allegato "E"

Pareri enti e servizi.

OGGETTO: Piano Urbanistico in zona Montà via Coronelli
Parere

**Oggetto: Richiesta di adozione e approvazione P.U.A. in Via Coronelli Vincenzo Maria.
- Parere.**

B) in caso di tazze su piazzali o parcheggi

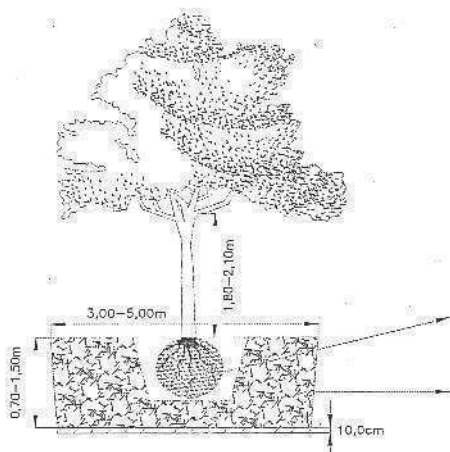
Vengono effettuati due riempimenti. Uno per la fossa di impianto, ed uno per l'intorno della zolla. La **fossa di impianto** dev'essere riempita con il seguente miscuglio, che garantisce le condizioni di porosità ed aerazione evitando la percolazione:

- 40% suolo vegetale
- 30% lava, granulometria 16/32 mm
- 30% ghiaione 40 mm

La **buca di impianto** dev'essere riempita con il seguente miscuglio:

- 20-30 % suolo vegetale
- 50% terriccio micorrizzato misto a lapillo vulcanico (Es Vigorplant)
- 0-10% lava 2/16 mm
- 20% sabbia lavata 1/3 mm
